COLEGIO DE ARQUITECTOS.

Habana, 24 de Octubre de 1934.

Hon. Sr. Secretario de Obras Públicas.  
Ciudad.

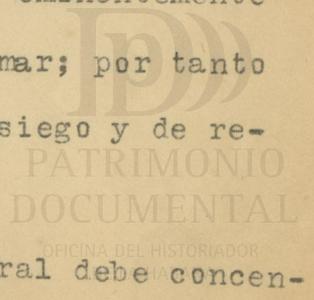
En la breve estancia que estuvo en nuestro país el arquitecto frances Mr. Forestier, trazando el proyecto de la urbanización de esta Capital, dibujó una fuente para esa Plaza pensando utilizar la que existe en la Alameda de Paula. Esta idea parece que se ha pensado ejecutar, la cual estimamos que NO ES ACEPTABLE y debemos RECOMENDAR que sea desechada.

- 1.- La columna de mármol de Paula, unico resto de la antigua fuente, fué hecha expresamente para ese lugar, un paseo del litoral, conmemorando triunfos navales españoles, es lo natural que se conserve en el mismo sitio y que sea restaurado para embellecer ese antiguo paseo, hoy tan abandonado. No debe repetirse la idea de desposeer unos lugares para mejorar otros, sino hacer los que sean necesarios allí donde hagan falta.

- 2.- Se faltará a la verdad historica haciendo ese trasplanto pues no solamente se le quitaría a Paula la columna que está allí desde el año 1847, sino que su presencia en la plaza de la Catedral sería completamente anacrónica y sin justificación alguna, en una restauración.

- 3.- El carácter de esa columna conmemorativa es eminentemente naval y guerra, su ambiente propio es junto al mar; por tanto estaría impropriamente dentro del caracter de sosiego y de religiosidad de la otra Plaza.

- 4.- El interés estético de la Plaza de la Catedral debe concen-

trarse precisamente en su fachada, no debiendo hacerse ninguna otra obra que le reste su importancia, lo cual sucedería si se levantase esa columna, pues con su parte inferior tendría no menos de ocho metros de alto y a muy corta distancia de aquella, pues la plaza es de pequeñas dimensiones.

Este elevado monumento sería muy prominente, por la altura dicha, por ser los edificios colindantes de dos plantas solamente, y por la pequeñez de la Plaza.

5.- La más satisfactoria perspectiva de la fachada de la Catedral se obtiene desde la casa opuesta, la de los Condes de Casa Bayona, (tan plausiblemente restaurada por el arquitecto Enrique Gil), por tanto, esa visibilidad quedaría cortada y la haría aparecer incompleta por cualquier monumento de considerable altura que se colocase en su frente.

6.- Por último, ni el estilo ni los materiales estarían en armonía con los allí existentes, propios de su época. Sabemos que la Catedral de S. Cristobal de la Habana es de mediados del siglo 18, como la mayoría de los edificios que forman la plaza siendo en cambio la columna del antiguo Salón de O'Donnell o Alameda de Paula, es de mediados del siglo 19, cuando se desarrollaba en nuestro país el neo-clasicismo; son por tanto de estilos diversos. Esta última está hecha de mármol blanco y de igual material tendría que ser el plato y la base que la completarán de aquí también resultaría un contraste grande con las calizas conchíferas, patinadas por el tiempo, de los edificios coloniales, con detrimento del aspecto de ellos al establecerse tan próxima comparación.

embellecer el centro de la plaza. Para obtener esto, podrán colocarse una obra artistica de caracter apropiado historico o simplemente decorativa, pero siempre que de muy distintas dimensiones, tanto en la base como en la altura. Un busto del padre Felix Varela, que tuvo su cátedra en el contiguo seminario de San Ambrosio, elevado sobre un sencillo pedestal, creemos que sería apropiado al sitio y recordatorio de su valor. (Podría utilizarse el que ya existe en la Universidad y que no se utiliza, ejecutado por el escultor frances Gabrielle, de buena factura). Aun a pesar de nuestra prevension por las fuentes públicas,, (por el abandono y carencia de agua con que en nuestra ciudad se tienen), pensamos que de no hacerse el busto sugerido podría construirse una fuente decorativa, de pequeñas dimensiones y hecha en el estilo y materiales usados en la época. Ambas ideas no serían históricas, pero responderían por la belleza del lugar, sin constituir ni un despojo, ni un antagonismo de caracter, ni una desvalorización del valor principal, ni un desacuerdo de estilos; sino un ornamento aceptable y que podría contribuir al mérito de ese venerable lugar.
